Oggetto: EMWG 9500.0 e EMWK 9500.0
tutti gli apparecchi prodotti prima della settimana 05/13

Reclamo: Se è attiva la funzione timer, la ventola di raffreddamento si avvia automaticamente dopo 10 minuti

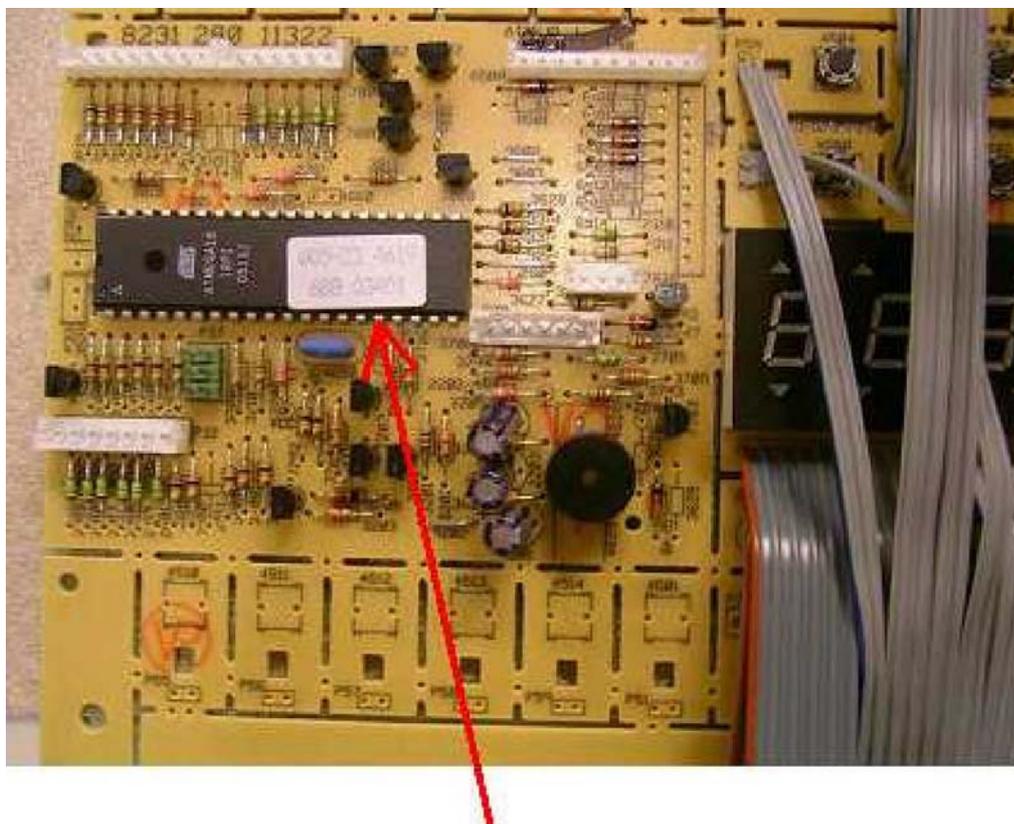
La nuova versione del software inizia con la settimana di produzione 05/13 in tutti gli EEPROM delle schede di comando. La data di produzione delle schede è leggibile sull'adesivo che si trova sull'EEPROM.

In questo esempio la data di produzione della scheda è W05-23
(05 = anno, 23 = settimana 23)

Per evitare che questo succeda l'EEPROM della scheda di comando KAG ricambio n°. 531 318 è stato dotato di una nuova versione del software.
